**Avis de la Mission Régionale d'Autorité environnementale
Nouvelle-Aquitaine
sur le projet de centrale solaire photovoltaïque au sol au lieu-dit
« Les Courlis »
à Vouneuil-sous-Biard (86)**

n°MRAe 2024APNA244

Localisation du projet : Commune de Vouneuil-sous-Biard (86)
Maître(s) d'ouvrage(s) : Société IEL ENR 122
Avis émis à la demande de l'Autorité décisionnaire : Le Préfet de la Vienne
En date du : 16 octobre 2024
Dans le cadre de la procédure d'autorisation : Permis de construire
L'Agence régionale de santé et le Préfet de département au titre de ses attributions dans le domaine de l'environnement ayant été consultés.

Implantation du projet superposée aux enjeux biologiques et écologiques – page 317 de l'étude d'impact

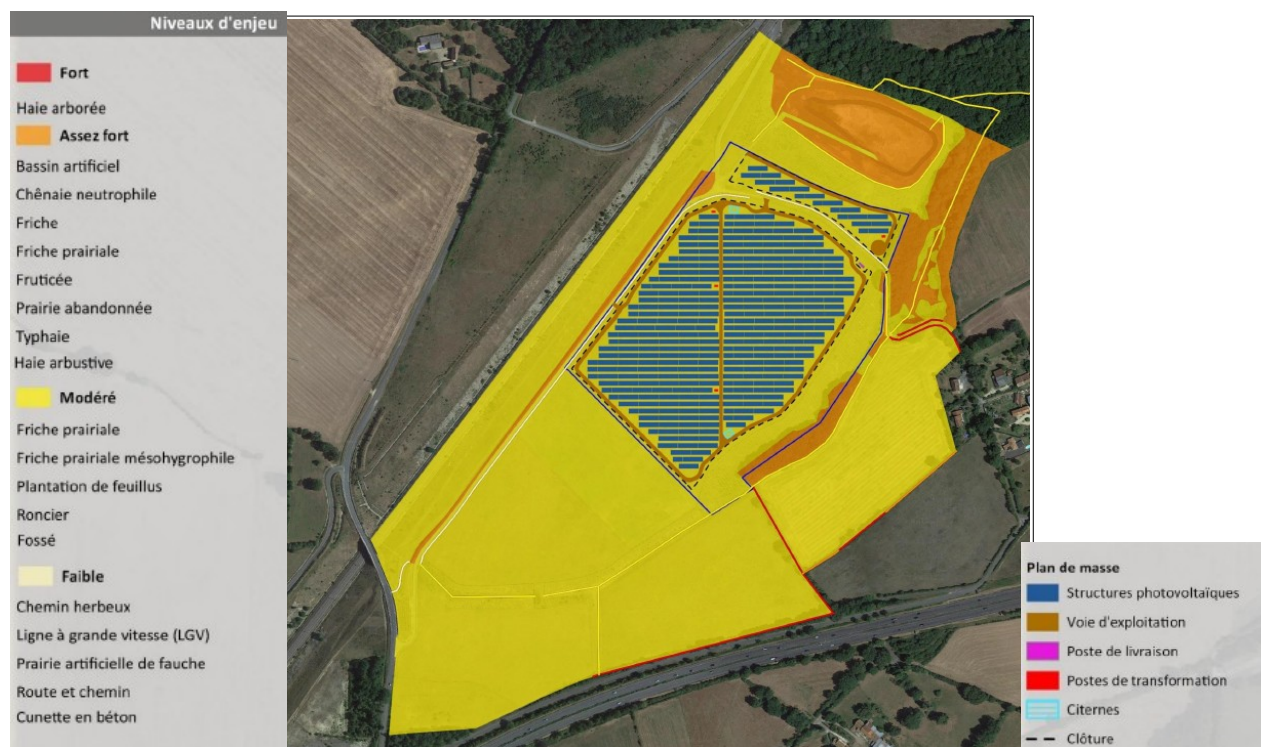
La MRAe recommande de justifier l'absence d'évitement des secteurs sensibles, notamment les zones présentant des enjeux modérés de la page 317 de l'étude d'impact. Il conviendrait de questionner les incidences résiduelles du projet sur ces zones après application des mesures d'évitement et de réduction d'impacts. Une meilleure justification de l'absence de nécessité de recourir aux dispositions dérogatoires prévues au Code de l'environnement portant sur la destruction d'espèces protégées et de leurs habitats est attendue.
